**Изменение № 2 ГОСТ 31.121.41—84 Детали и сборочные единицы универсально-сборной переналаживаемой оснастки к металлорежущим станкам. Конструктивные элементы. Основные параметры. Нормы точности**

**Утверждено и введено в действие Постановлением Государственного комитета СССР по стандартам от 22.08.88 № 2962**

**Дата введения 01.01.89**

Черт. 10

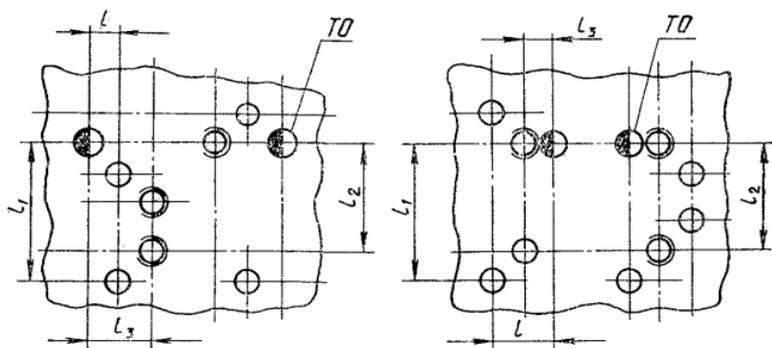
Пункт 2.7 изложить в новой редакции: чертеж 10 заменить новым (таблицу 5 исключить): «2.7. Размеры  $l$ ,  $l_1$ ,  $l_2$ ,  $l_3$ , указанные на черт. 10, координирующие оси отверстий под фиксирующие пальцы и крепежные детали с основной резьбой относительно технологических отверстий (ТО) назначаются конструктивно в зависимости от габаритных размеров плит».

Черт. 11

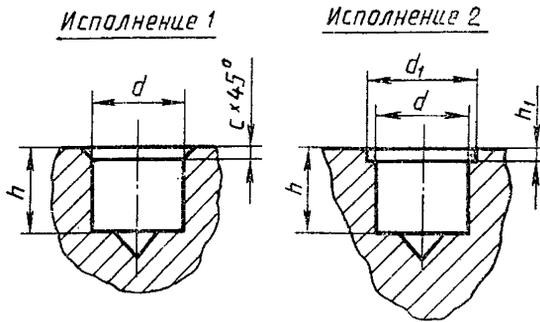
Пункт 2.11. Чертеж 11 изложить в новой редакции:

Таблицу 6 дополнить графами —  $d_1$ ,  $h_1$ ,  $C$ :

Серия	$d_1$	$h_1$	$C$
2	11	1,5	0,5
3	15		
4
